KOMENDA MIEJSKA PAŃSTWOWEJ STRAŻY POŻARNEJ W ŁODZI

Wyjaśnienia Treści Specyfikacji Warunków Zamówienia

„Budowa strażnicy JRG PSP Łódź – Olechów – ETAP III”

znak sprawy MK.2370.5.2022

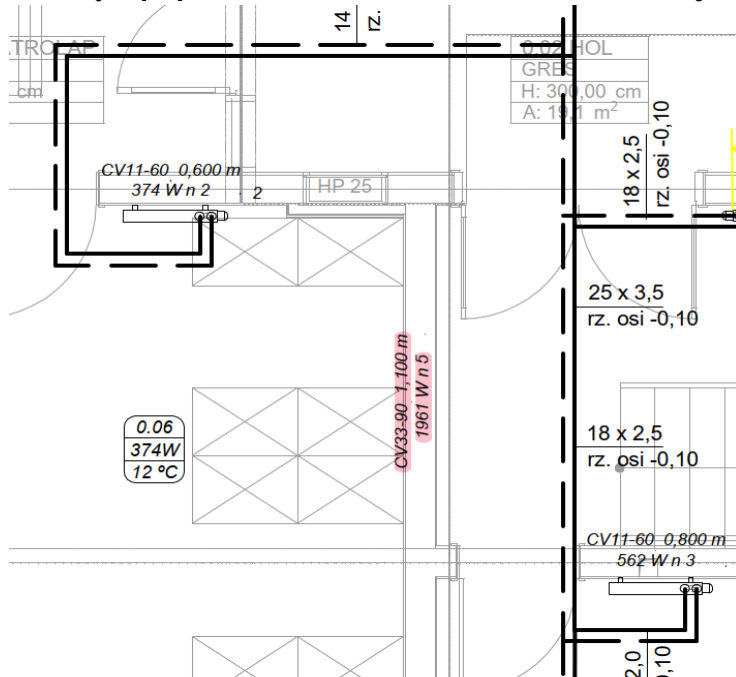
Dot. instalacji c.o. – w dokumentacji projektowej są rozbieżności w zakresie ilości i typów np. grzejników. Inne typy są opisane na rzutach, inne w opisie i jeszcze inne w Zestawieniu materiałów. Które opracowanie należy brać przy wycenie pod uwagę. Na rzuci parteru są miejsca, gdzie są same opisy grzejników, ale brakuje wrysowanego symbolu grzejnika oraz zasilanie do niego. (Poniżej schemat).

Proszę o poprawienie zestawienia i rzutu instalacji c.o.

Zamawiający informuje, że na schemacie pomieszczenia jest tylko jeden grzejnik zlokalizowany przy drzwiach. Zaznaczony opis nie dotyczy grzejnika z tego pomieszczenia. Zaznaczony opis dotyczy grzejnika zlokalizowanego na klatce schodowej KL.SCH.1. Opis grzejnika z pom. 0.06 powinien znajdować się przy istniejącym grzejniku przy wejściu na klatkę schodową KLSCH 01 pom. 0.03.
